ロックピンの形状変更について

2021/09/09 亀倉精機株式会社 設計 神谷

当社のコードレスハードカッター DW-408B におきまして、以下の変更がありましたのでお知らせします。
本変更は2021年7月生産分（号機：21001）より実施しております。

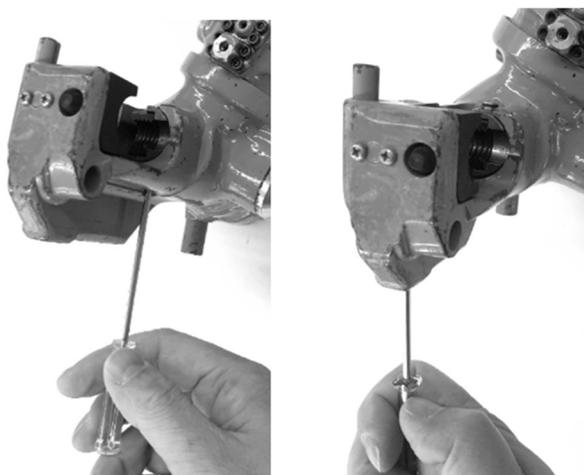
1. DW-06 ロックピンの頭を落としてDW-64 低頭ロックピンとしました。（取付け状態下図）

2. 上記 1.に伴い、下図のように取り外し時に工具が必要となるため本体にプラスドライバーを付属いたします。（ $\phi 4.5$ 以下で長さ 50 以上の棒で代用可能です。）
取り付け時はこれまで通り工具なしで可能です。
